Gutachten des ENSI zum Rahmenbewilligungsgesuch der EKKB AG

Neubauprojekt Ersatzkernkraftwerk Beznau

ENSI 16/10

Brugg, September 2010

Abbildung 4.1-5: Ausschnitt aus der Strukturkarte der Sockeloberfläche in der Nordschweiz und Verbreitung der Permokarbon-Vorkommen (Quelle: Nagra NTB 99-08 [86], Beilage 2.4)

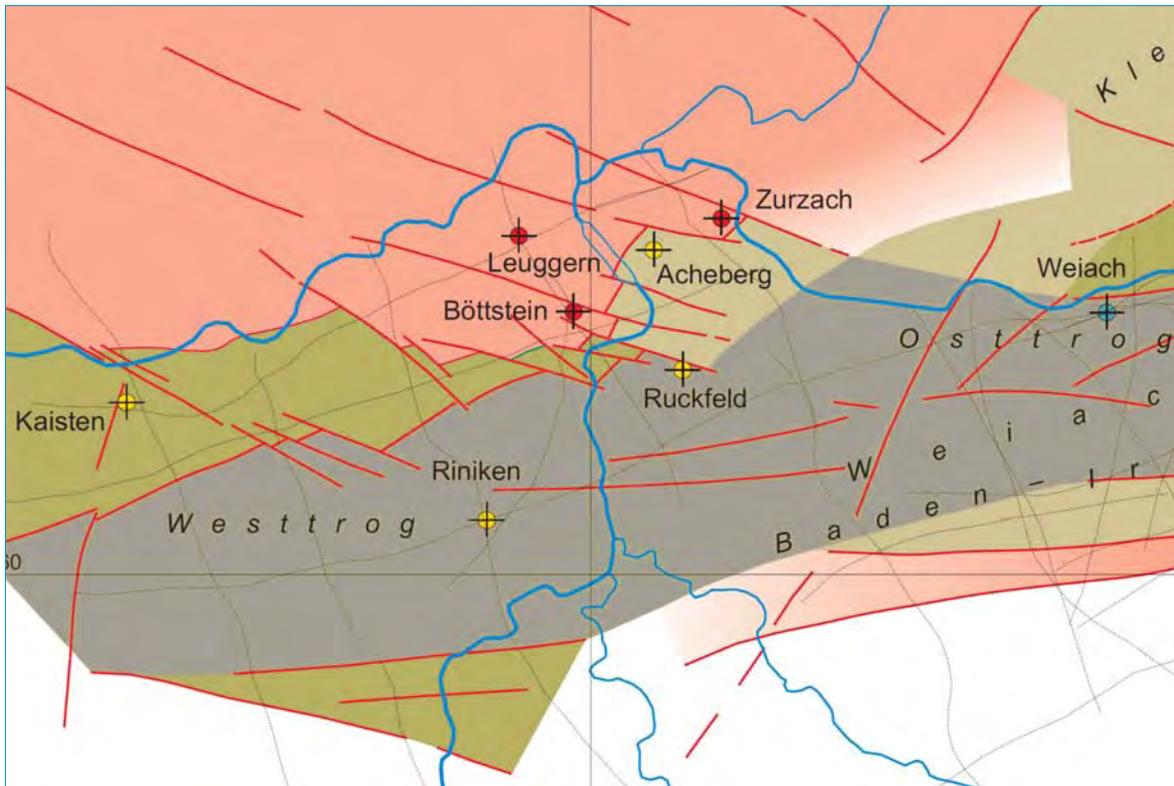
Aus der geologischen Geschichte der Mandacher Struktur ergibt sich, dass es sich nicht um eine ausgedehnte Störungszone handelt, sondern um ein komplexes, stockwerkartig aufgebautes Störungssystem, das zudem durch variszisch gerichtete Störungen in mehrere, maximal 10 km lange Segmente zergliedert wurde. Als durchgehende Struktur zeigt sich einzig die oberflächennahe Mandacher Überschiebung im Deckgebirge, die die variszischen Sockelstrukturen überfahren hat. Sie erstreckt sich über rund 20 km aus der Gegend von Frick bis zur Beznau. Weiter gegen Osten wird sie vermutlich von Flexuren wie beispielsweise der Endinger Flexur abgelöst. Die Sockelstrukturen unter dem abgeschobenen Deckgebirge haben sich in den vergangenen rund vier Millionen Jahren seit dem Abklingen des Jurafernschubs nicht durch die Überschiebungsmasse hindurch gepaust, wie dies bei jungen Bewegungen zu erwarten wäre. Im mesozoischen Deckgebirge über der Flexur werden keine entsprechenden Bruchstrukturen beobachtet. Die Zerstückelung des tiefen Trogs durch variszisch gerichtete Störungen ist gut erkennbar (siehe Abbildung 4.1-5).

Abbildung 4.1-6: Geologische Profilkonstruktion durch die Mandacher Überschiebung (Profilkonstruktion: Thomas Bitterli [97])

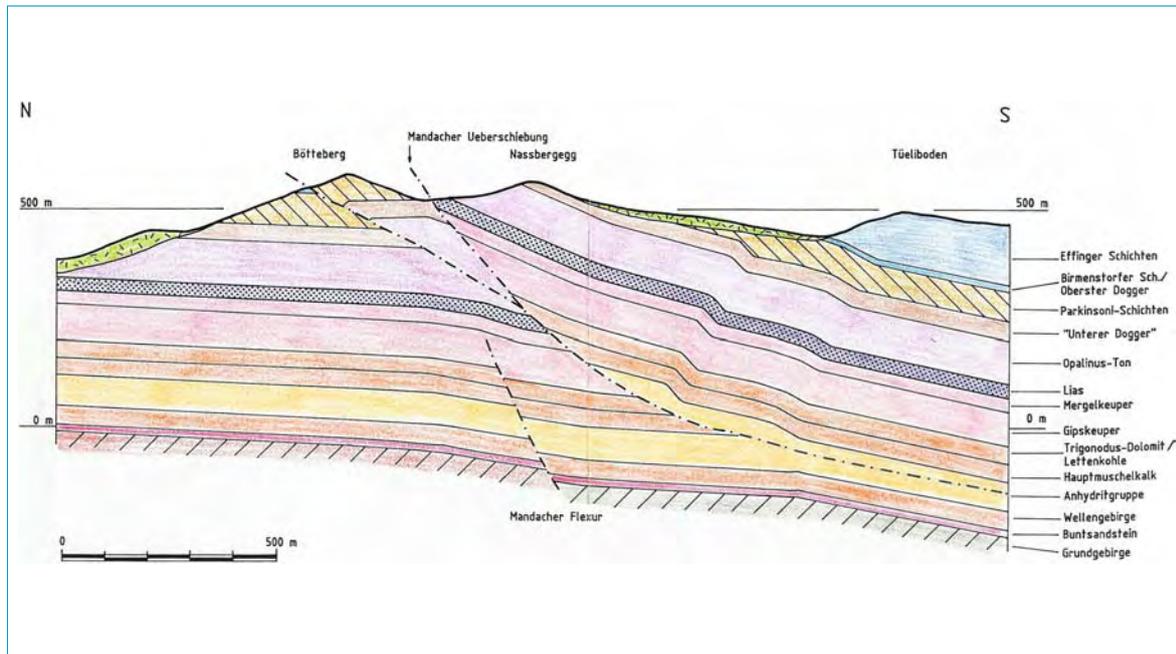
Die Profilkonstruktion in Abbildung 4.1-6 ist volumetrisch ausbalanciert. Die Spur des Profils verläuft gut 1 km westlich der Beznau-Insel.

Abbildung 4.1-8: Östliches Ufer der Aare, ca. 400 m südlich des Wehrs von Beznau

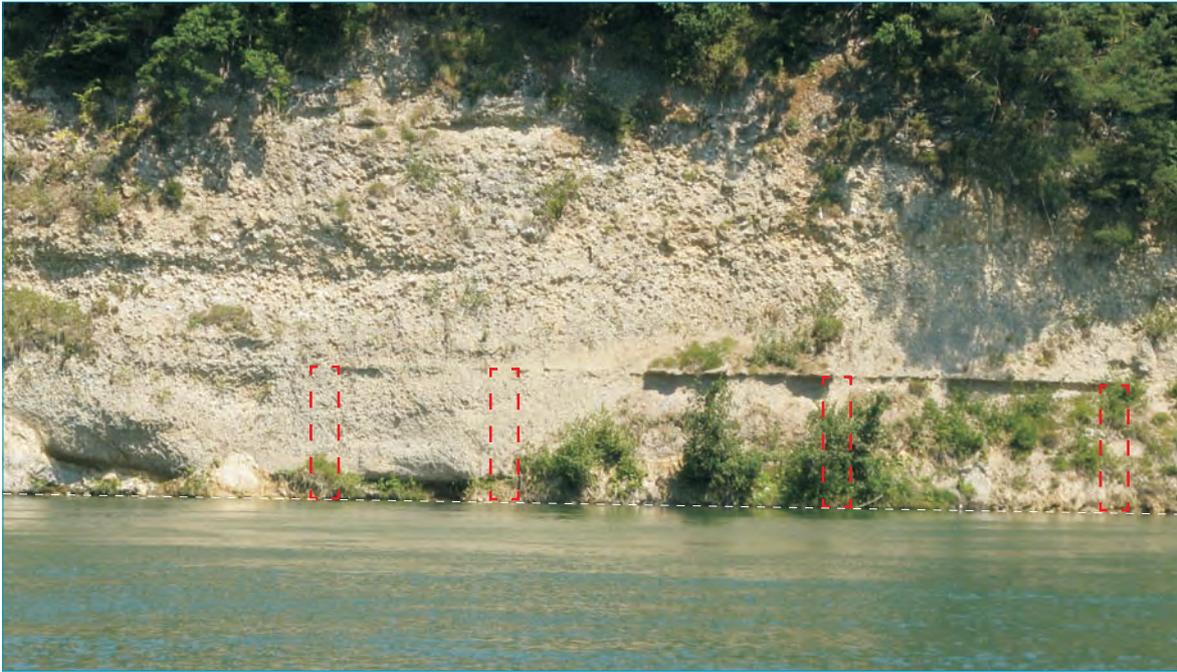
Am Ufer der Aare südlich Beznau trennt eine dünne, praktisch horizontal liegende Stillwasser-Ablagerung schräg geschichtete Lagen des Niederterrassenschotter (letzter glazialer Maximalvorstoss, LGM). Die Schotter liegen auf der aufgeschobenen Scholle der ausstreichenden Mandacher Überschiebung (siehe Abbildung 4.1-8). Die horizontale Lagerung der Stillwasserlage

belegt, dass seit Ablagerung der Niederterrassenschotter (d.h. seit rund 20 000 Jahren) keine Verstellung der Schichten und damit auch keine Bewegung an der schaufelförmigen Mandacher Überschiebungsfläche stattgefunden hat.
